Datum	21/06/2016
Dokumentennr.	SUPAIR_2016/06_002
Seite	1 / 4

SICHERHEITSMITTEILUNG

THEMA : zufälliges Öffnen der Automatik-Bauchschliessen im Flug

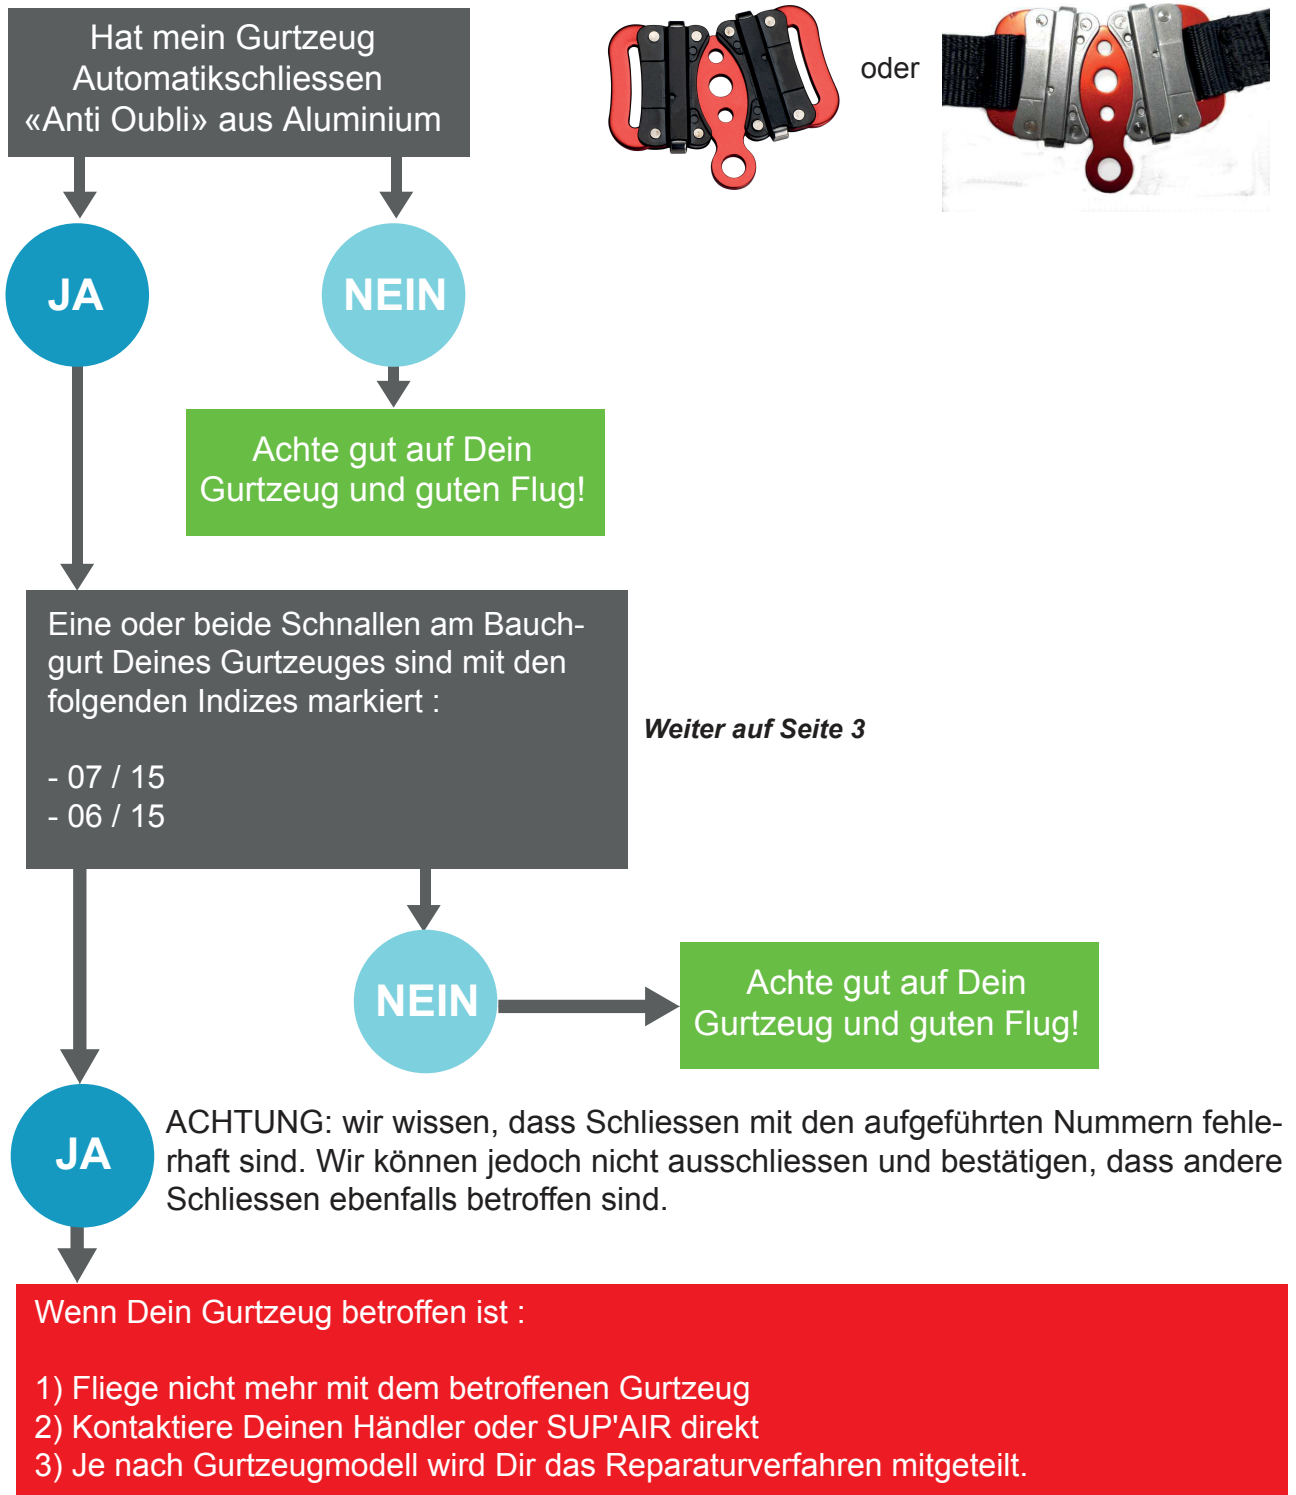
Vorgehensweise :

Wie stelle ich fest, ob mein Gurtzeug betroffen ist ?
